Inpassingsplan "Spooronderdoorgang N226 Maarsbergen"

Reactienota

Voorontwerpinpassingsplan 'Spooronderdoorgang N226 Maarsbergen'

Behorend bij het ontwerpinpassingsplan 'Spooronderdoorgang N226 Maarsbergen' vastgesteld door het College van Gedeputeerde Staten van Provincie Utrecht d.d. 9 juni 2020.

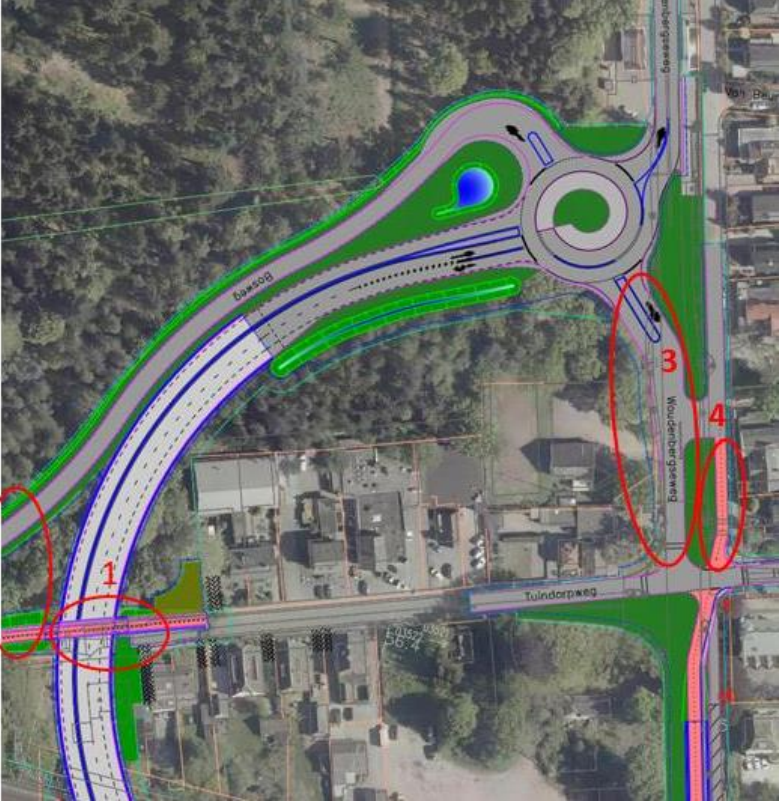
14	14.1. In het gedeelte over de historie wordt weliswaar aangegeven dat in december 2019 PS besloten heeft om de ondertunneling en het verwijderen van de tankstations te beschouwen als 2 aparte projecten. Dit omdat bureau Hosper had aangegeven dat het voor het ontwerp niet nodig was. Als bewoner was ik het daarmee eens om niet het risico van verdere vertraging te lopen. In het voorontwerp wordt aangegeven dat er voor de ondertunneling een nieuw budget werd vastgesteld. Ik zou graag toegevoegd willen zien dat er tegelijkertijd ook in een motie budget door	In december 2018 heeft PS besloten tot een voorkeursvariant en bij die gelegenheid ook een nieuw budget vastgesteld. Er wordt op dit moment niet voorzien dat voor de spoorwegonderdoorgang een nieuw budget wordt vastgesteld. Het al dan niet verplaatsen van de tankstations maakt geen onderdeel uit van dit project.	Nee

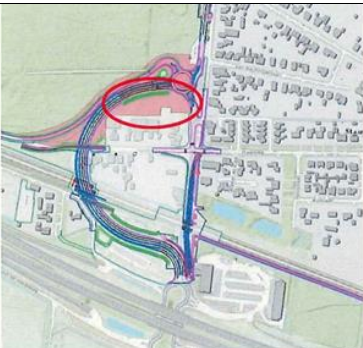
luchtkwaliteit gebaseerd zijn op een maximale snelheid van 50 km/u in plaats van de in de varianteselectie als zeer zwaar wegend opgenomen ontwerpsnelheid van 60 km/u. Inmiddels zou opdracht gegeven zijn deze rapporten op basis van de juiste gegevens opnieuw uit te brengen i. Hierbij achteraf is gebleken dat de ontwerpsnelheid van 60 km/u slechts haalbaar was door toepassing van kortere boogstralen en sterke verkanting. Deze aanpassing is destijds alleen toegepast bij de gekozen variant en is niet opengesteld voor de andere varianten en is daarmee wellicht ook van invloed geweest op de keuze. In de presentatie van 9 januari 2017 zijn randvoorwaarden vastgelegd welke gelden voor alle onderhanden zijnde ontwerpen. Bij de acceptatie door de Staten op 13 maart 2017 worden de Randvoorwaarden bevestigd. Randvoorwaarden bij ontwerp • Alle ontwerpen gaan uit van een verkeersveilige vormgeving conform provinciaal Mobiliteitsbeleid en de landelijke (CROW) richtlijnen voor het ontwerpen van wegen; • de ontwerpsnelheid is 60 km/uur; • de inrichting van de weg moet zodanig zijn dat de verkeersprognose van 2030 onbelemmerd moet kunnen worden afgewikkeld: dat betekent twee rijstroken van zuid naar noord en één van noord naar zuid; • om die reden wordt de rotonde dubbelstrooks uitgevoerd; • alle verkeer kruist het spoor ongelijkvloers, conform de voorschriften van ProRail. j. de op 9 oktober 2019 uitgebrachte Audit van DTV m.b.t. verkeersveiligheid wijst nu op vele tekortkomingen en verkeersonveilige situaties welke deels veroorzaakt worden door het vasthouden aan	• De monumentale bomen langs de N226 en de beuken bij de kerk kunnen behouden blijven. • Voor de realisatie geen omleidingsroute nodig is en deze oplossing kan solitair worden gebouwd, het verkeer kan de bestaande route blijven gebruiken. Ad d) In de reactie van de Stuurgroep Maarsbergen op het advies van het Q-team van september 2019 is aangegeven voor welke bovenwettelijke maatregelen wordt voorzien binnen het budget van 2,8 miljoen. Daarin is aangegeven dat de overkapping leidt tot een overschrijding van het budget voor de bovenwettelijke maatregelen en dat binnen het taakstellend budget geluidsreducerende maatregelen worden getroffen door gebruik te maken van stil asfalt in de onderdoorgang, op de wegen binnen het projectgebied en het toepassen van wandabsorptie in de onderdoorgang. Naast de 9 ruimtelijke kwaliteitsmaatregelen resteert een bedrag van €600.000, dat betrokken wordt bij de nadere uitwerking van het Esthetisch Programma van Eisen samen met omwonenden.
